**AVIS RELATIF À LA PROTECTION
CONTRE LES EVENTUELS EFFETS NOCIFS ET NUISANCES
PROVOQUÉS PAR LES RAYONNEMENTS NON IONISANTS
GÉNÉRÉS PAR DES ANTENNES ÉMETTRICES STATIONNAIRES**

Commune : CHARLEROI - Exploitant : ORANGE

Référence exploitant : 025C1_4 / 30220C1_3 / 40220C1_3

Rapport n° 3083 / 2023

Figure 2 : Vue en plan des installations d'antennes dans un rayon de 300 mètres autour de l'installation faisant l'objet de la demande d'avis

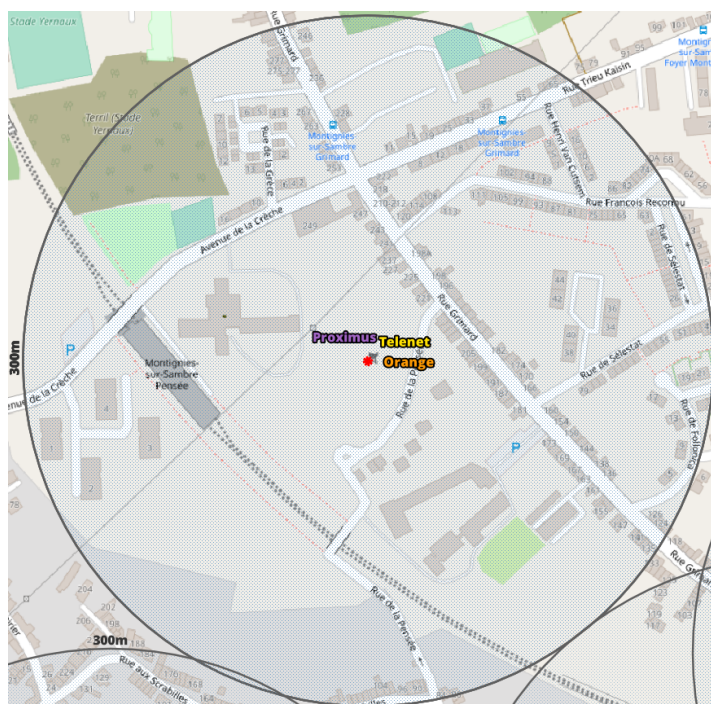
Compte tenu du nombre d'installations localisées dans la figure 2, il apparaît que l'intensité du rayonnement électromagnétique généré, dans les lieux de séjour situés à proximité de l'installation référencée dans le paragraphe 2, par l'ensemble des antennes émettrices stationnaires de l'ensemble des exploitants du même site d'antennes émettrices stationnaires respecte la limite fixée à l'article 4, § 2 du décret.
